onderwerp Advies Herontwikkeling bedrijventerrein Julianastraat te Tegelen

Op 9 november 2022 heeft u de Veiligheidsregio Limburg-Noord advies gevraagd betreffende externe veiligheid in het kader van de herontwikkeling van bedrijventerrein Julianastraat te Tegelen. Het advies is bij ons ingeboekt onder kenmerk 2022-062535 en betreft uw zaaknummer WRO 2022-0029.

Invloedsgebieden Buisleidingen, A73 en spoor op het plangebied volgens EV-signaleringskaart.

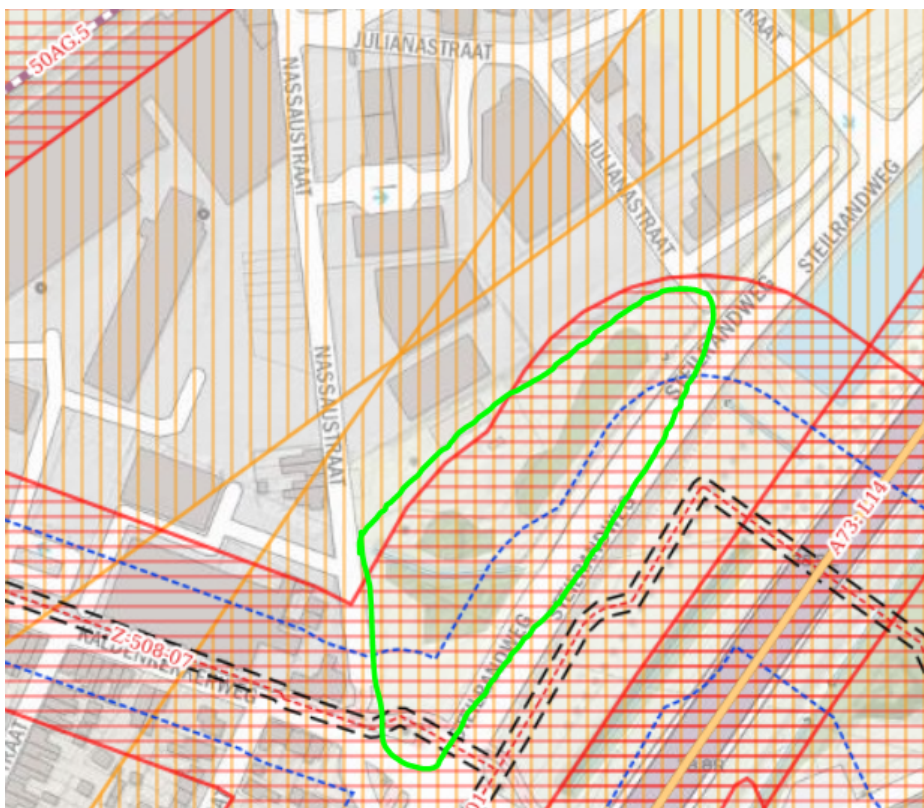
1. Aardgasbuisleiding Z-508-01 op een afstand van circa 30 tot 130 meter t.o.v. het plangebied.
2. Aardgasbuisleiding Z-508-08 op een afstand van 0 tot circa 230 meter t.o.v. het plangebied.
3. Autosnelweg A73 als basisnet route op een afstand van circa 90 tot 190 meter.
4. Spoortraject 50AG.5 als basisnet route op een afstand van circa 215 meter.

De maatgevende scenario's die op kunnen treden zijn een BLEVE, fakkelbrand en gifwolk. Er wordt voor de verantwoording van het groepsrisico uitgegaan van de aanwezigheid van 24 personen binnen het plangebied.
